Acuerdo 1269 Por el cual se aprueba la incorporación del cambio en los límites de generación y absorción de potencia reactiva de las unidades 1 y 2 de la planta de generación Termoguajira y la respectiva curva de carga

1269

6 Febrero, 2020

### Termoguajira 1

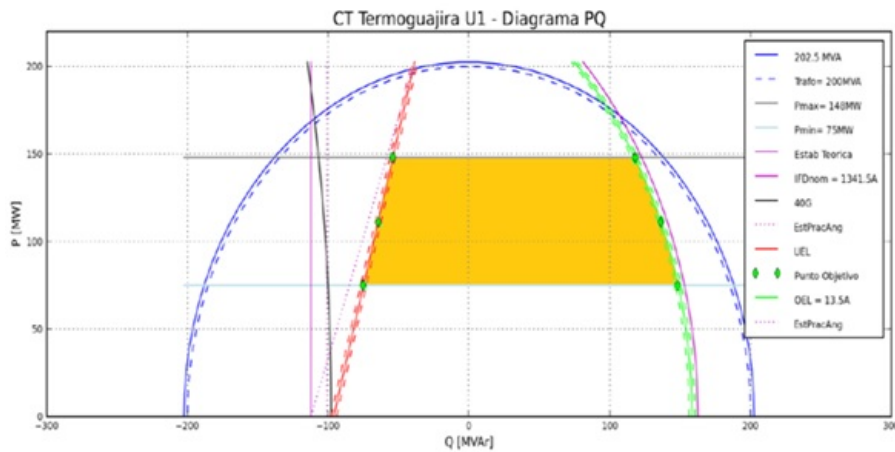
- 1** Aprobar la declaración de una nueva curva operativa de carga de las unidades 1 y 2 de la planta de

generación Termoguajira, en las que se definen la capacidad para entrega y absorción de potencia reactiva de las unidades en función de la potencia activa generada.

Sobre-excitación			Sub-excitación		
P (Mw)	Q (Mvar) Anterior	Q (Mvar) Después	P (Mw)	Q (Mvar) Anterior	Q (Mvar) Después
75	40	148	75	-40	-75
111	40	136	111	-40	-64

148	40	117	148	-40	-54
--	-----	----	-----	-----	-----	-----
